論点6. 使用済MOX燃料の処分(その1)

論点6. 使用済MOX燃料の処分(その2)

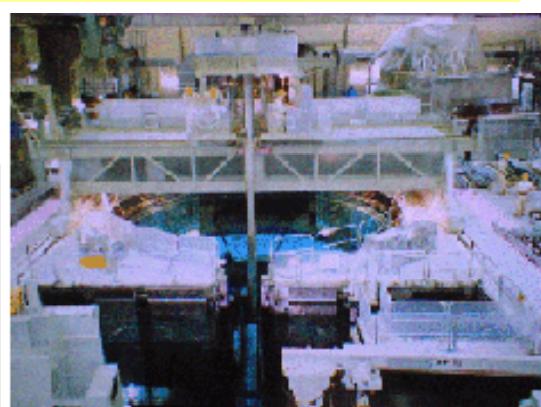
【検討課題】② 使用済MOX燃料は、女川原子力発電所のどこに保管され、安全対策は万全か。

【電力の見解】女川3号機の使用済燃料貯蔵プールの容量は十分な余裕を有している。使用済MOX燃料は、女川3号機の使用済燃料プール内のラックに貯蔵が可能である。

1回の定期検査ごとに最大76体 (=228体/3回) 程度の使用済MOX燃料が発生

- 女川3号機の使用済燃料プールの管理容量は2256体。現在貯蔵している使用済ウラン燃料は524体。**十分な余裕を有している。**
- 使用済ウラン燃料のプールからの搬出を前提とすると、**定期検査約30回分**(2256体/76体)貯蔵可能
- なお、プルトニウムの大間発電所への譲渡などを考慮すると、実際のMOX燃料の**取替体数は少なくなるため**、より長期間の保管が可能である。
- 使用済燃料プールの冷却能力については、論点12参照
